N. 00346 del 16/07/2024 del Registro delle Determinazioni della AOO 089**Codice CIFRA (Identificativo Proposta): 089/DIR/2024/00361****OGGETTO:** [ID VIP 9808] - Parco agrivoltaico, della potenza di 44,86 MW e delle relative opere di connessione alla RTN, da realizzarsi nei comuni di Acquaviva delle Fonti e Casamassima (BA).

Relazione tecnica a supporto dell'istruttoria sul progetto
ID_VIP 9808

Tipologia di progetto: Agrivoltaico
Potenza: 44,86 MW
Ubicazione: Acquaviva delle Fonti.
Proponente: Flynis PV 34 s.r.l.

Fig. 1 - Sezioni d'impianto da 8 a 12 rispetto a impianti esistenti ed autostrada

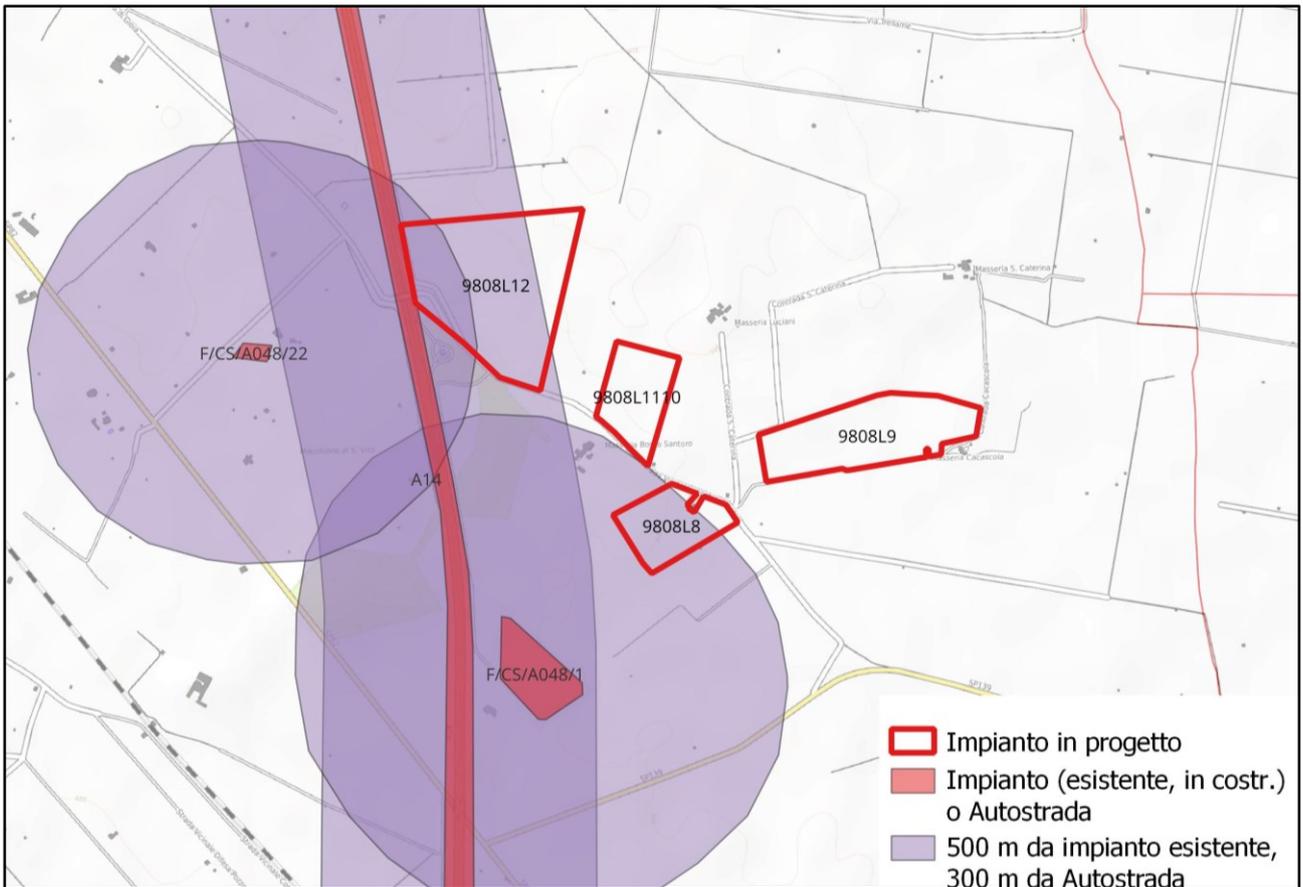
- parte della sezione 12 dista meno di 500 metri da altro impianto (F/CS/A048/22) e meno di 300 m dall'autostrada A14 (vedi fig. 1)
- parte della sezione 8 dista meno di 500 metri da altro impianto (F/CS/A048/1, vedi fig. 1)
- parte della sezione 7 dista meno di 500 metri da altro impianto (F/CS/A048/12, vedi fig. 2)
- parte delle sezioni 3 e 6 distano meno di 500 metri da impianto F/CS/A048/10, vedi fig. 2
- parte della sezione 1 dista meno di 500 metri da impianto F/CS/A048/22, vedi fig. 2

Fig. 5 - Ubicazione rispetto alle aree non idonee di cui al RR/24/2010

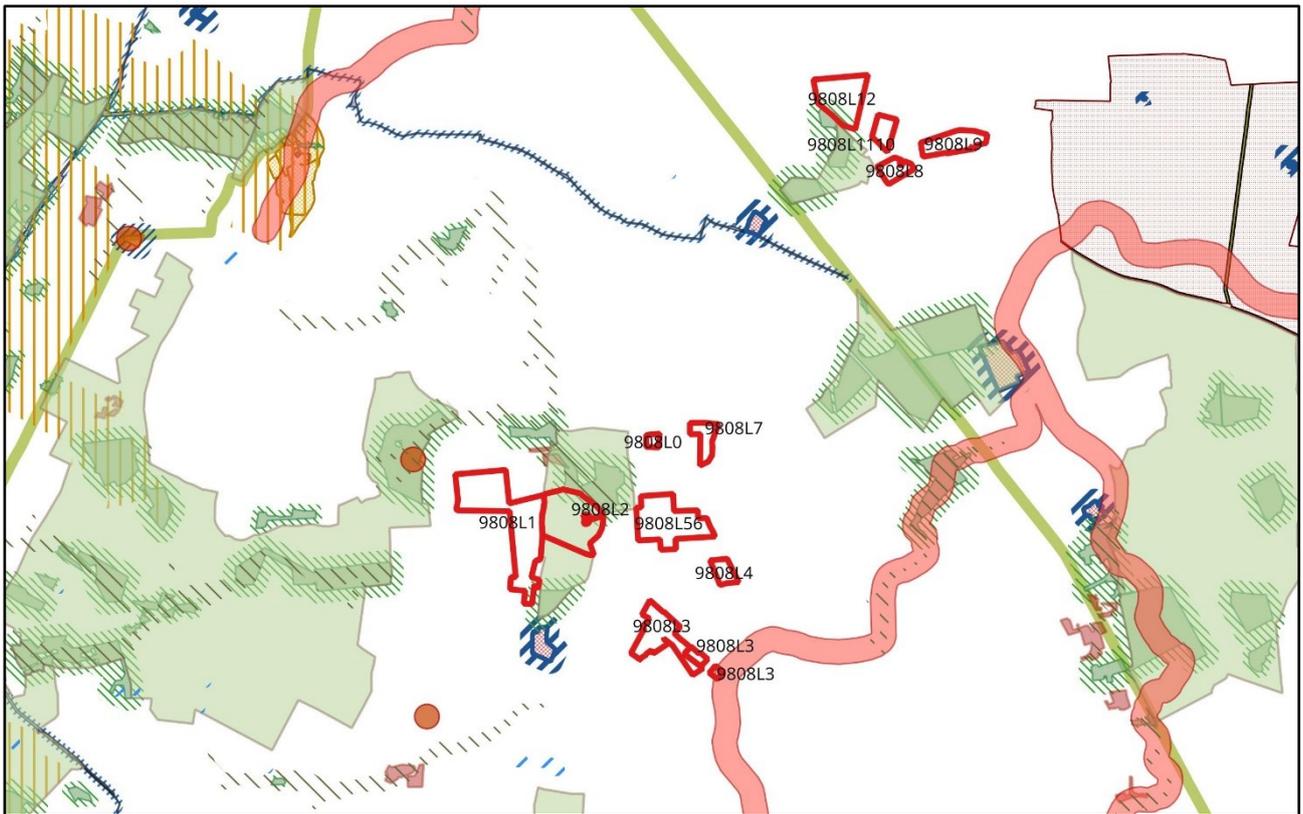
Le aree di impianto recintate ed occupate dai pannelli fotovoltaici, dalle cabine elettriche etc. sono collocate al di fuori delle cosiddette “aree non idonee”, riportate nella successiva figura 5. Si tenga presente che nella figura sono rappresentate le aree catastali interessate, che risultano notevolmente più estese rispetto alle effettive aree di impianto. Il progetto prende correttamente in considerazione la presenza di aree non idonee, che vengono escluse dall’impianto. Di conseguenza, dell’intera superficie catastale disponibile (dichiarata pari a 116,72 ettari) solo la cosiddetta area recintata (pari a 71,43 ha) risulta effettivamente utilizzata per la realizzazione dell’impianto.
